Stadt Karlsruhe, Stadtplanungsamt, 76124 Karlsruhe

8. Januar 2024

Stellungnahme Golfplatz Batzenhof – Verkehrszählungen Fragen und Anregungen aus den Ortschaftsräten und dem Planungsausschuss

Abbildung 1: Ergänzende Maßnahmen auf den Zufahrtswegen zum Batzenhof

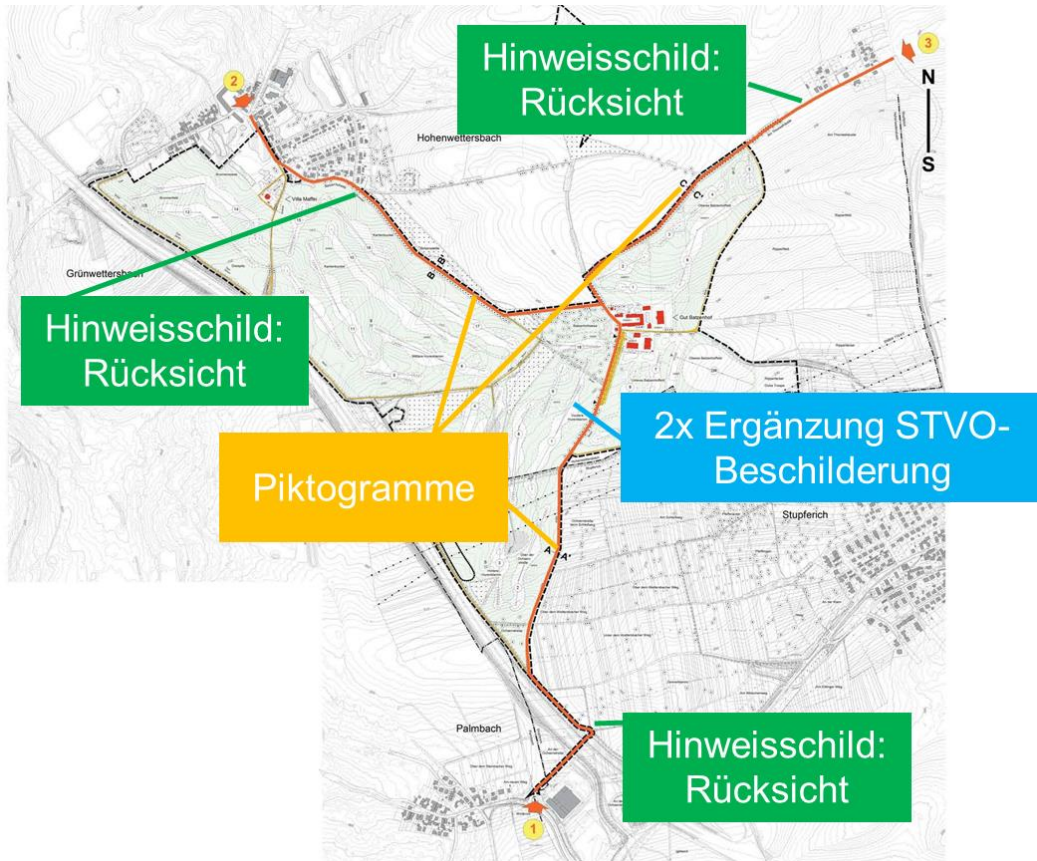
1. Kann die Tempo-30 Beschilderung auf den Zufahrtsstrecken wiederholt werden?

5. Bei der oberen Ausfahrt des Parkplatzes sind keine T30-Schilder vorhanden (Prüfung Beschilderung)

13. Kann ein Hinweisschild „Rücksicht auf Fußgänger und Radfahrer“ angebracht werden?

Zur Verdeutlichung der geltenden Geschwindigkeit wird an der südlichen Ausfahrt
des Parkplatzes auf der Ochsenstraße in Richtung Palmbach ein Tempo 30 Schild
ergänzt und an der nördlichen Ausfahrt in Richtung Batzenhof ein Tempo 10 Schild.
Zur Verdeutlichung der zulässigen Geschwindigkeit wurde auf jedem der
Zufahrtswege etwa nach der Hälfte der Strecke ein Piktogramm „30“ auf der
Fahrbahn markiert. Die Lage der Maßnahmen ist in Abbildung 1 dargestellt.
(Vorgangsnummer: V2296-20230001)

Siehe Punkt 1 und Abbildung 1.

Gegen ein Hinweisschild, ähnlich wie auf Autobahnen beispielsweise hinsichtlich der Gefahren durch Handynutzung, bestehen keine Bedenken. Ein solches Schild ist allerdings nicht im Verkehrszeichenkatalog zur Straßenverkehrsordnung enthalten und kann daher von der Straßenverkehrsbehörde nicht angeordnet werden. Insofern wäre dies ein Hinweisschild der Gemeinde. Es wird empfohlen, diese Beschilderung am Beginn aller drei Zufahrtsstraßen aufzustellen. Siehe dazu auch Punkt 1 und Abbildung 1.

Abbildung 2: Verortung der drei Messtellen im Untersuchungsgebiet

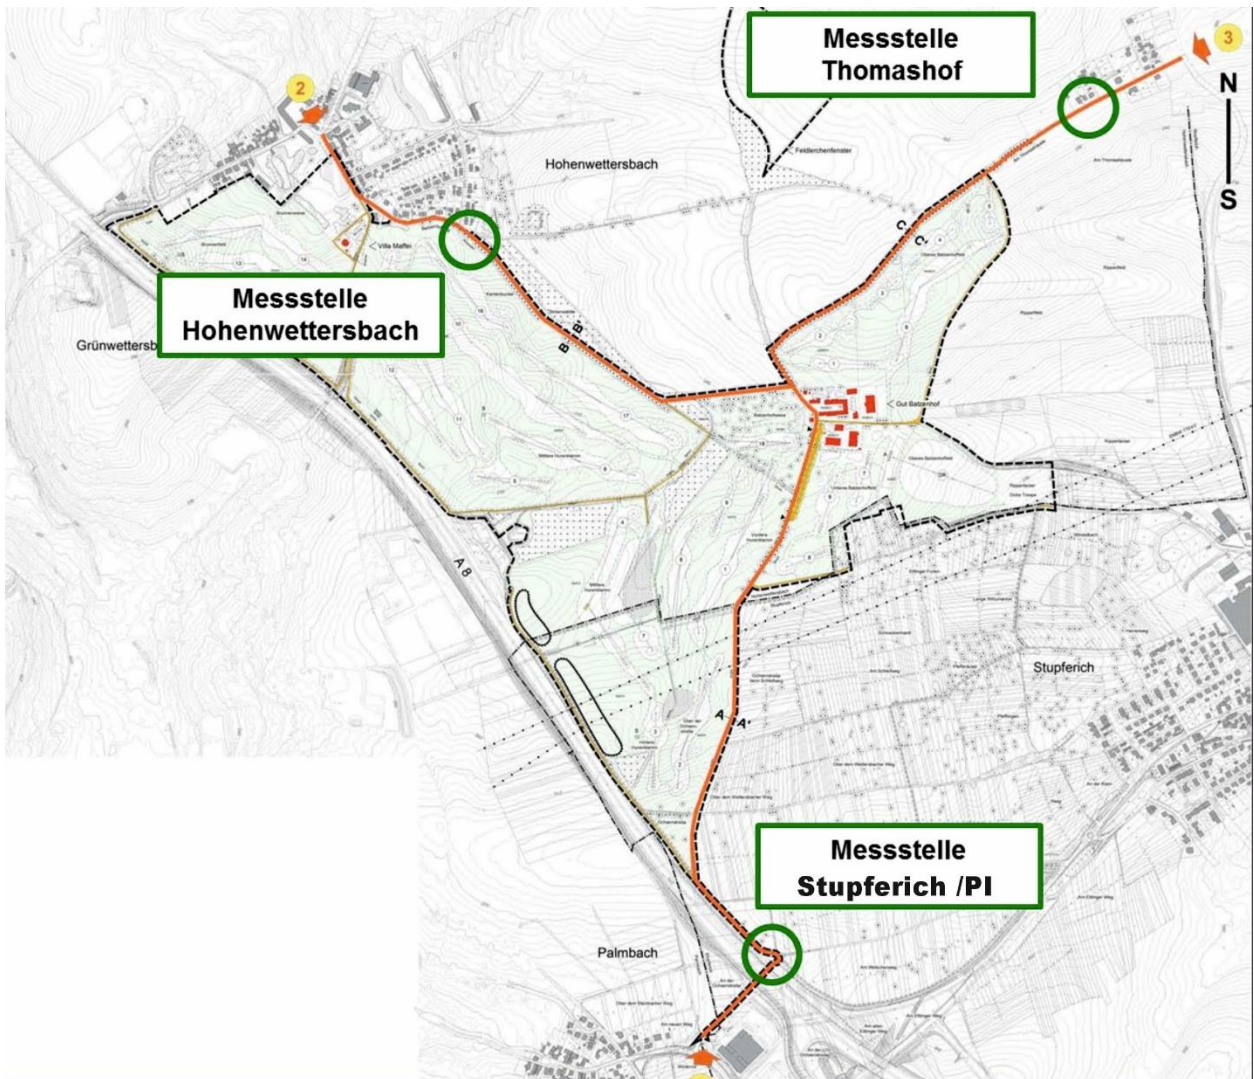
3. Wo haben die Geschwindigkeitsmessungen stattgefunden (genaue Örtlichkeit zur Einordnung der Geschwindigkeiten)?

Die Verkehrserhebungen fanden, wie in Abbildung 2 zu sehen, an folgenden drei Stellen statt. Die Messgeräte wurden an vorhandenen Verkehrsmasten befestigt, diese sind in den Abbildungen 3 bis 5 verdeutlicht.
